Sprawa: Budowa placu (miejsce rozdrabniania odpadów z murem oporowym, miejsce magazynowania odpadów, miejsce postoju samochodów zatrzymanych) przy ulicy Prądocińskiej 28 w Bydgoszczy MKUO ProNatura ZP/TP/1/23

Zgodnie z art. 284 ust. 2 oraz art. 286 ust. 1 ustawy Prawo zamówień publicznych (t. jedn. Dz. U. 2022 r. poz. 1710 ze zm.) Zamawiający udziela poniższych wyjaśnień oraz modyfikuje treść SWZ:

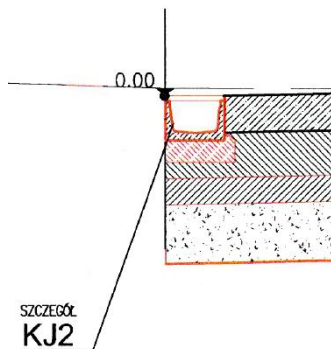
Rozwiązanie konstrukcyjne styku projektowanej nawierzchni placu z istniejącą nawierzchnią drogi
Dokumentacja projektowa nie wskazuje rozwiązania konstrukcyjnego styku projektowanej nawierzchni placu z istniejącą nawierzchnią drogi. Przekrój konstrukcyjny pokazuje wyłącznie zakres projektowany:

Wykonawca wnosi o:

- wskazanie, jaki zakres robót na istniejącej nawierzchni drogi będzie konieczny do wykonania?
- określenie, czy projektowany plac wysokościowo jest dopasowany do istniejącej drogi?
- przedłożenie informacji o warstwach konstrukcyjnych istniejącej drogi.

Pomiędzy odwodnieniem liniowym a istniejącą drogą z płyt drogowych należy zastosować bitumiczną taśmę dylatacyjną.
